ANLAGE 6

Weitere Informationen für zweite Besichtigungstour Linienfindung RS5

Antworten vom Landratsamt zu den begleitenden Fragen des FWW-Vorschlag „Optimierung Süd-Variante“ mit E-Mail vom 27.03.2022

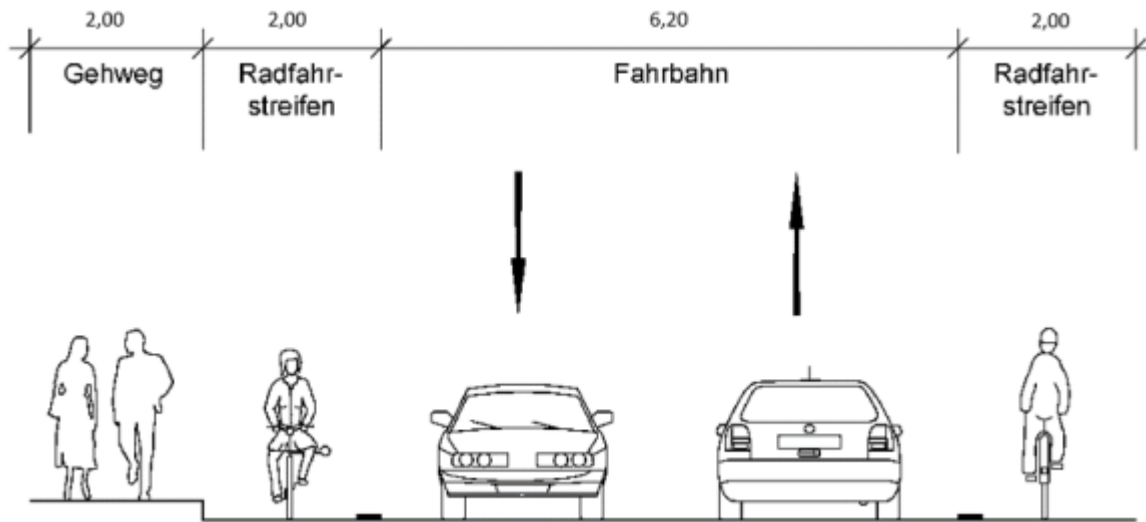
Während der Tour und der Präsentation war der Weg auf der Südroute bis zum Kreisverkehr beim Modepark Röther machbar, die Wege waren breit genug und es gibt keine Einschränkung der übrigen Verkehrsteilnehmer. Ab dort soll der Schnellweg auf zwei Spuren verteilt werden. Damit dies möglich wird, soll die Straße zwischen Modepark Röther und dem Viaduktkeisel verengt werden. Uns ist noch nicht klar wie das funktionieren soll. Wie soll die Einfahrt in das Gewerbegebiet "Benedikt Auch Wiesen" funktionieren? Bleibt die Abbiegespur? Was passiert mit dem Fußgängern die vom Kalkofen in die Einkaufsstraße gehen?

Wie in den nachfolgenden Plänen dargestellt, wird durch eine Umstrukturierung allen Verkehrsteilnehmern einschließlich Fußgängern ein Verkehrsraum zugesprochen. Fußgänger können sich weiterhin südlich der Schorndorfer Straße zwischen dem Modepark und Kalkofen bewegen.

Eine Fahrbahnverengung findet in diesem Fall statt, wobei im Bestand bereits 6,60 Meter stellenweise vorliegen was eine Einengung (6,20 Meter) von 40 cm nach sich zieht.

Ein großzügiger Umbau des Knotenpunkts in Richtung Gewerbegebiet Benedikt Auchwiesen wird von Seiten des Ingenieurbüros BERNARD empfohlen, wobei die aktuelle noch grobe Planung einen Entfall der Abbiegespur vorsieht bzw. diese durch eine Fahrspurverbreiterung auf 4,75 m andeutet. Hier liegen allerdings noch keine Schleppkurvenanalysen vor, welche zu diesem Planungsstand aber auch nicht üblich sind.
